PEWIK GDYNIA

postępowanie nr **ZP/06/FENIKS/2025**

WYJAŚNIENIA NR 2

Dotyczy: postępowania o udzielenie zamówienia prowadzonego w trybie podstawowym pn.: **Modernizacja zbiornika wody pitnej P-1 wraz z komorą zasuw przy ul. Morskiej w Gdyni**

Poniżej szkic istniejącego kominka wentylacyjnego.

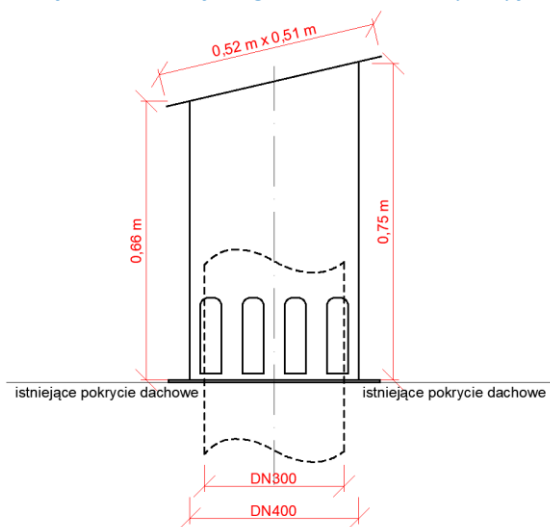
Pytanie 11.

W związku z koniecznością wymiany kominka wentylacyjnego prosimy o przesłanie rzutów/przekrojów istniejącego kominka lub podania wymiarów.

Długość rurociągu wewnętrznego to 2,5 m.
